Vysvětlení zadávací dokumentace I

„Sociální bydlení města Liberce Bytový dům B – stavební práce“

Spalinová cesta – vložkování komínu:

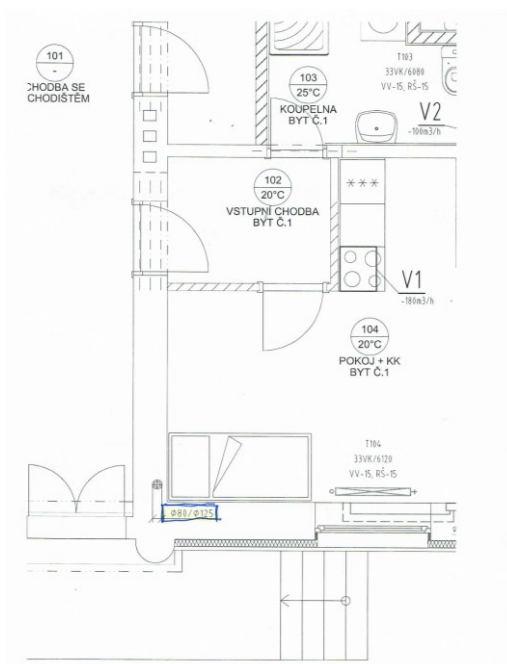
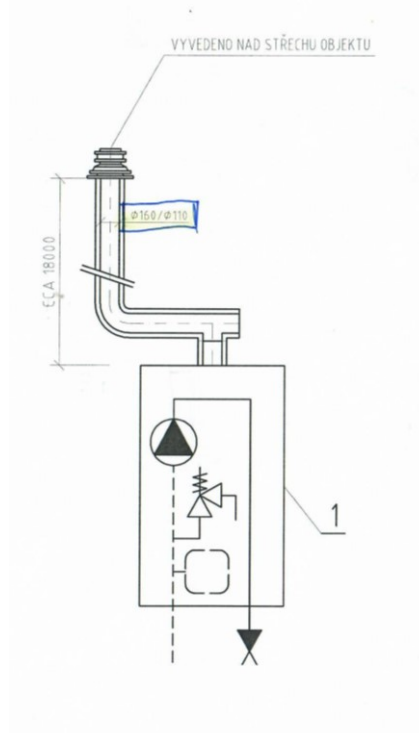
1. obr - uvedeno, že budou instalovány dva kotle do 50kW
2. obr – uvedeno, že bude instalován jeden kotel do 24 kW
3. obr – uvedeno že profil spalinové cesty bude 110/150mm
4. obr – uvedeno, že profil spalinové cesty bude 80/125mm

Kotel bude nainstalovaný 1 ks - plynový kondenzační kotel s modulačním hořákem 6,6 - 24 kW + regulace + WEB - viz projektová dokumentace - D.1.4.b, D.1.4.e
Profil spalinové cesty bude proveden z Ø 110/160 mm
